Informe No. IC-O-2015-231

**COMISIÓN DE USO DE SUELO
-EJE TERRITORIAL-**

DICTAMEN FAVORABLE para que el Concejo Metropolitano conozca, en primer debate, el proyecto de Ordenanza del Proyecto Urbanístico Arquitectónico Especial "Ciudad Jardín" Sustitutiva a la Ordenanza Especial No. 009, del Proyecto Urbanístico "El Garrochal", sector Turubamba.

**LA ORDENANZA ESPECIAL DEL PROYECTO URBANÍSTICO
ARQUITECTONICO “CIUDAD JARDIN” SUSTITUTIVA DE LA ORDENANZA
ESPECIAL No. 0009 DEL PROYECTO URBANISTICO “EL GARROCHAL”,
SECTOR TURUBAMBA.**

Gráficos sobre las posibles localizaciones de los parqueaderos en el Sector 1 del proyecto Ciudad Jardín.

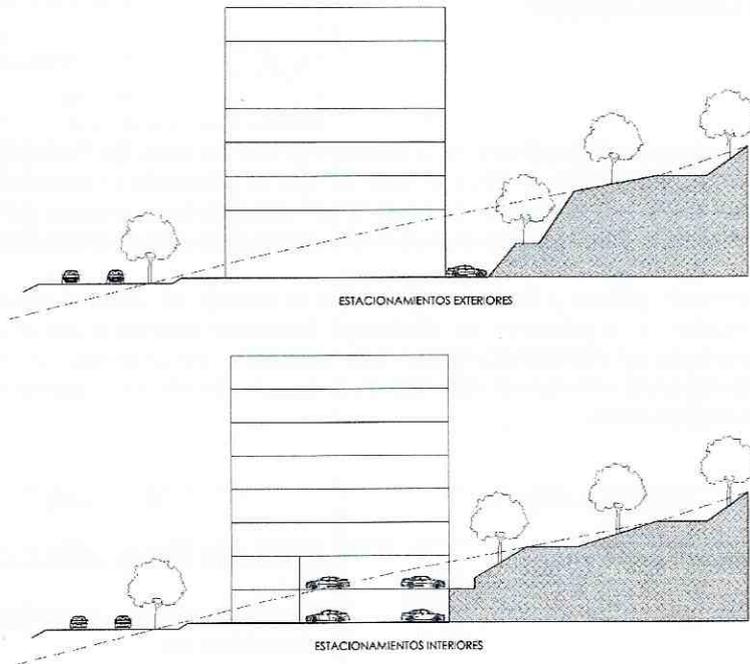
SECTORES	CAMBIOS PROPUESTOS	RESULTADOS
1	Supresión de la zona comercial.	Se destina el área comercial para uso residencial. Se conservan las áreas establecidas para el sector sin modificaciones. El cálculo y localización de los parqueaderos que demanda el área residencial cumplirá con la Normativa vigente (detalle gráficos anexos).
2	Se proyectan áreas menores de edificabilidad a las proyectadas en la Ordenanza No. 0009.	Reducción en el coeficiente de ocupación del suelo total (COS TOTAL) en un 5%.
3	Se incrementa el coeficiente de ocupación, sin modificar la altura de edificación.	Se incrementa el coeficiente de ocupación del suelo total (COS TOTAL) del 30% (M1 y M2) y del 19% (M3 y M4), generando una diferencia de edificabilidad de 13.765,0 m2, por aprovechamiento de condiciones topográficas de estas manzanas.
4	Por un ajuste topográfico en este sector que presenta mayor pendiente, se establece un proceso de compensación de la edificabilidad incrementándola en las manzanas más favorables y reduciéndola en las más desfavorables.	Se realiza un incremento al coeficiente de ocupación del suelo total (COS TOTAL) del 28% (M1) y 24% (M2) y una reducción del 4% (M9 y M10) y del 47% (M11), generando una diferencia de edificabilidad de 71,0 m2.

El área total de edificabilidad de 650.088,00 m2 se incrementa en 7.775,0 m2 para un total de 657.863,0 m2., lo que significa un incremento del 1.2% del área total edificable.
